2024-11-25	ADDENDA M-E-01	JRI	1
2024-11-04	POUR APPEL D'OFFRES	JRI	0
DATE	EMIS POUR	PAR	REV

PROJET  
**AFSB - Réaménagement**  
 de bureaux aux bâtiments  
 18 et 70 - Lot 1

**ÉCLAIRAGE - SOUS-SOL - AILE G - MODIFIÉ BÂTIMENT 18**

NIVEAU 2 - SRM - SERVICES - MODIFIÉ  
BÂTIMENT 70

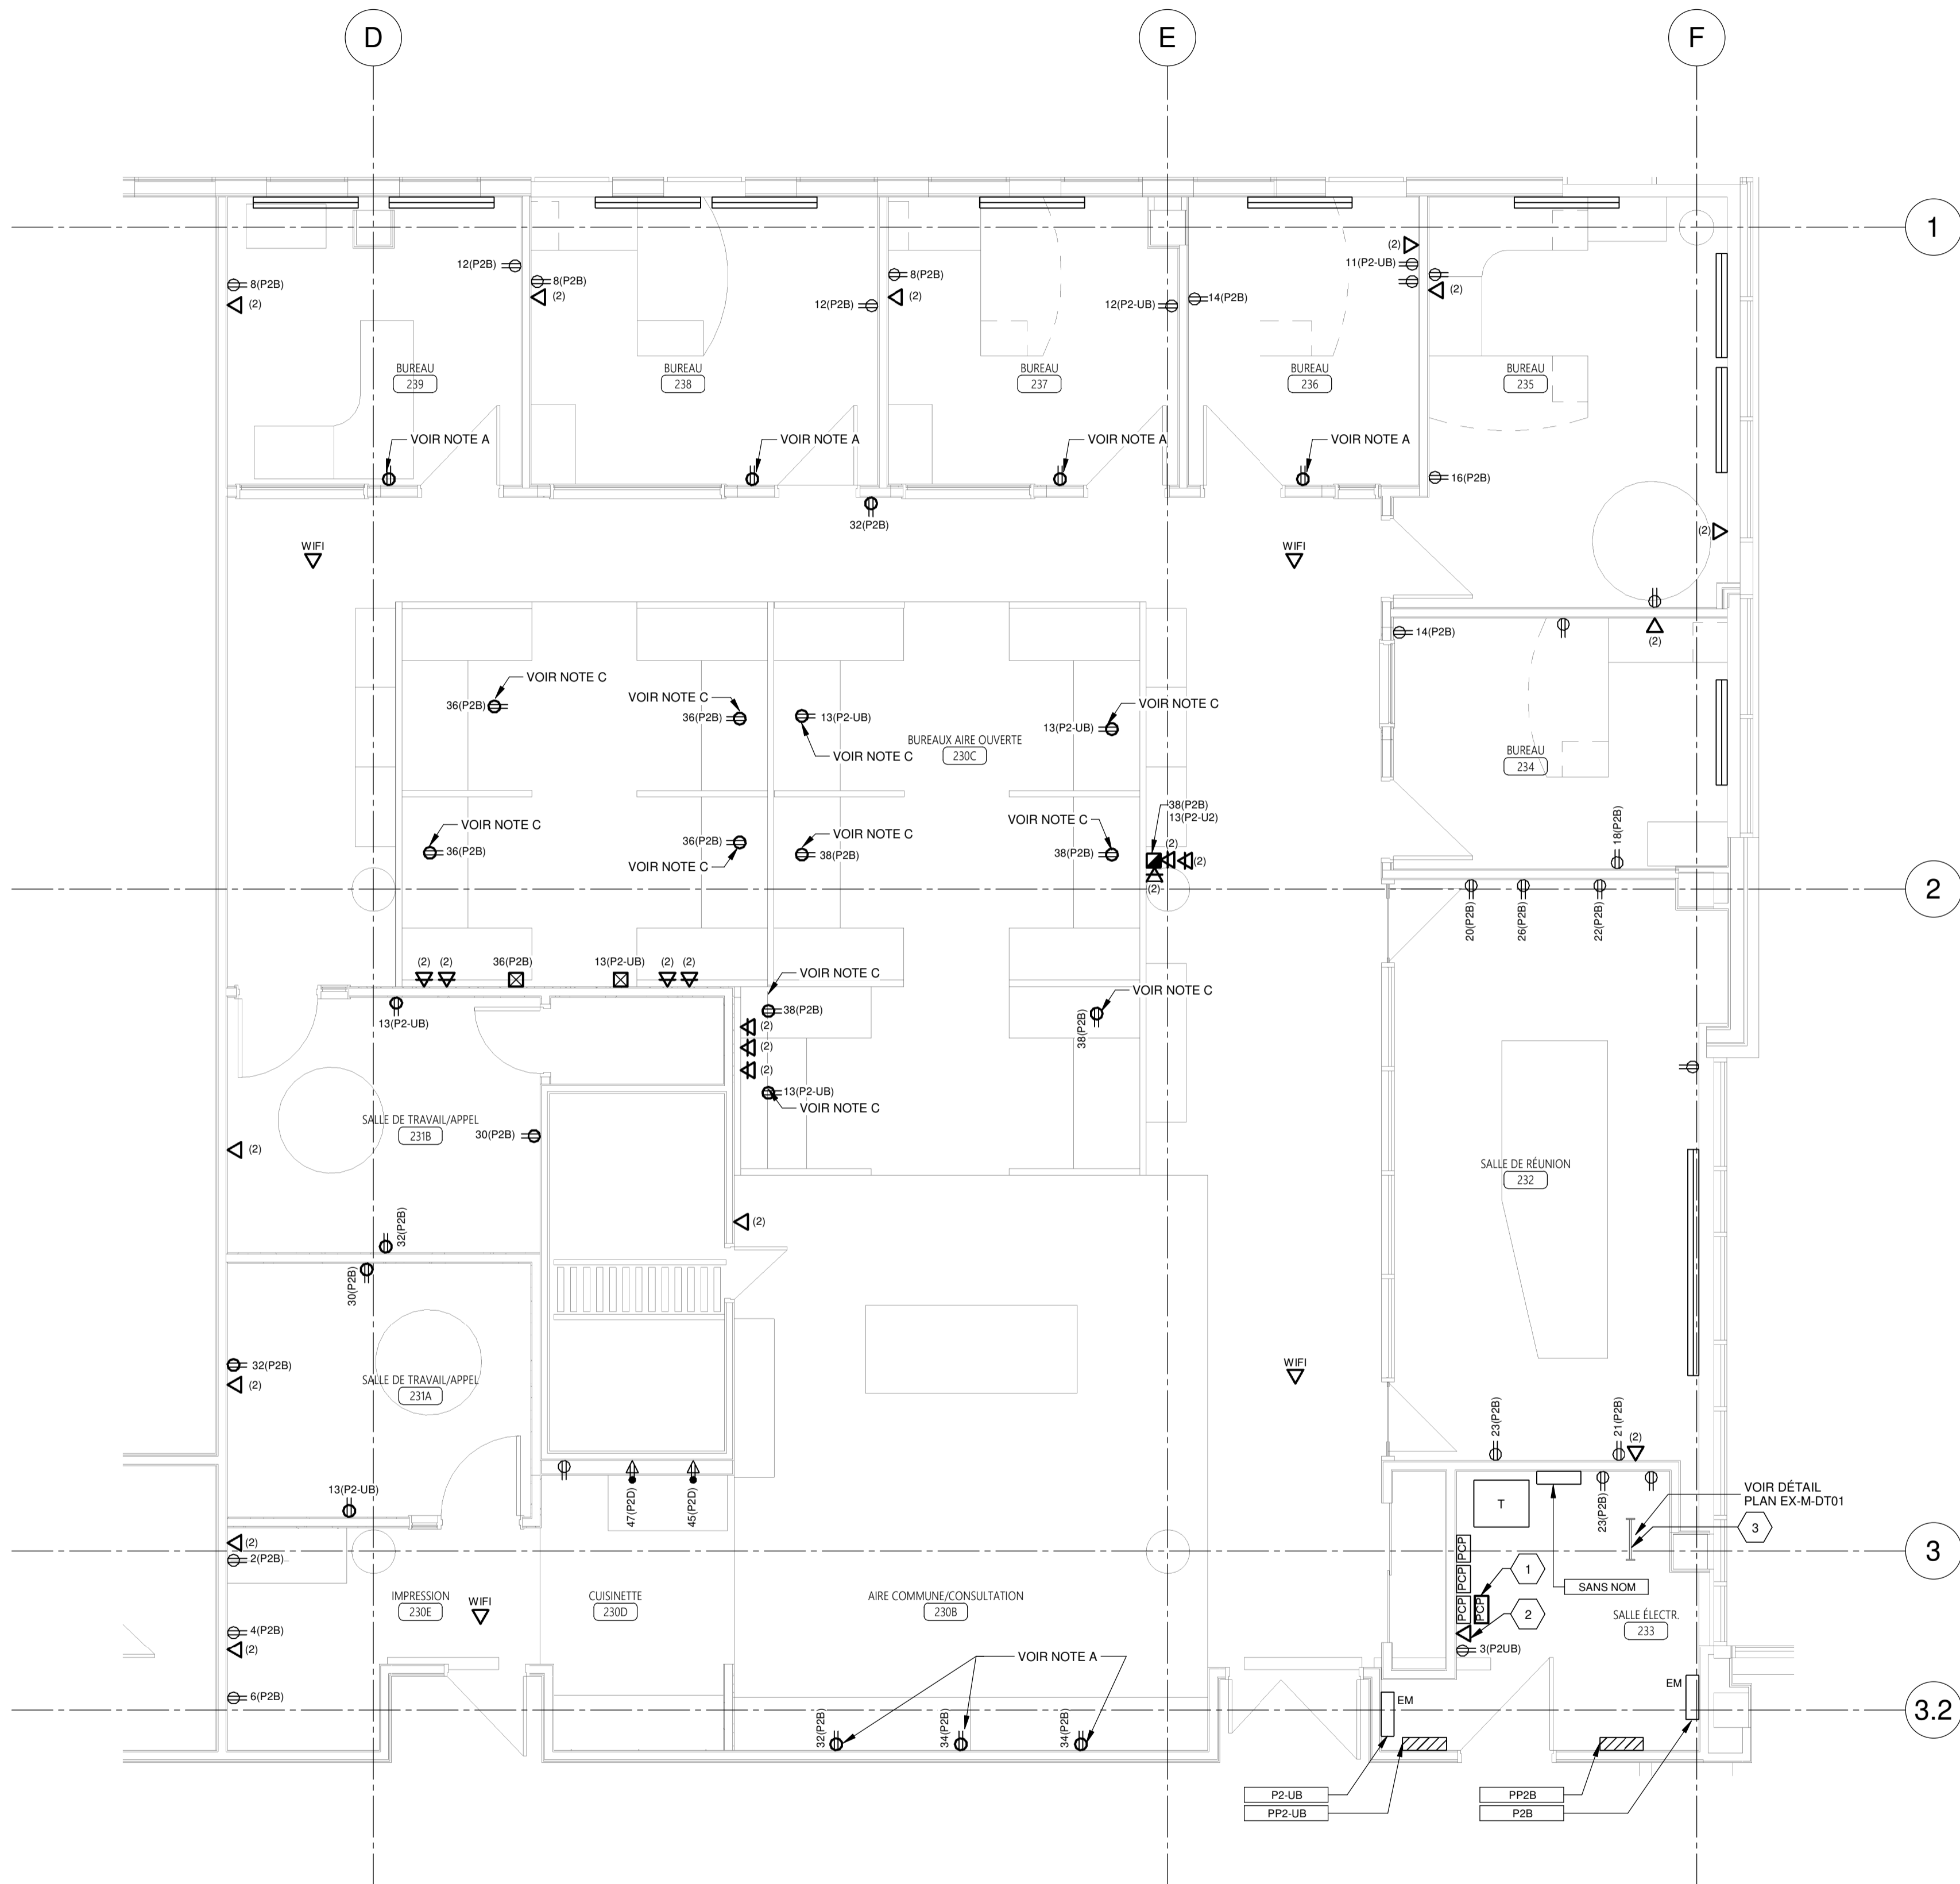
A. RÉCUPÉRER CIRCUIT EXISTANT POUR NOUVELLES PRISES ÉLECTRIQUES. UTILISER CÂBLES DE TYPE EX POUR LE RACCORDEMENT DES NOUVEAUX SERVICES AFIN DE NE PAS OUVRIR LE MUR DE GYPSE EXISTANT.

C. PRISE EN SURFACE AU SOL SOUS LE MOBILIÉ RACCORDÉ DEPUIS LA BOÎTE DE JONCTION OU LA COLONNETTE.

D. POUR LES PRISES DE TÉLÉCOMMUNICATION INSTALLÉES DANS DES MURS DE GYPSE EXISTANT, VEUILLEZ PASSER LE CÂBLAGE DIRECTEMENT DANS LE MUR SANS PROTECTION (CONDUIT OU AUTRE) DE FAÇON À NE PAS ENDOMMAGER LE MUR (PAS DE SAIGNÉE DANS LE GYPSE).

E. POUR LES PRISES DE TÉLÉCOMMUNICATION INSTALLÉES DANS DES NOUVEAUX MURS DE GYPSE, VEUILLEZ PASSER LE CÂBLAGE À L'INTÉRIEUR D'UN CONDUIT JUSQU'À LA SORTIE.

F. POUR PRISES DE TÉLÉCOMMUNICATION INSTALLÉES SUR LE BÉTON OU LA MAÇONNERIE, VEUILLEZ FAIRE L'INSTALLATION EN SURFACE ET ACHEMINER LE CÂBLAGE DANS UNE MOULURE MÉTALLIQUE DE COULEUR AGENCÉE DE TYPE WIREMOLD.

G. TOUS LES CÂBLES RÉSEAUX DOIVENT SE TERMINER AU NIVEAU DU BATI TÉLÉCOMS SALLE 233.
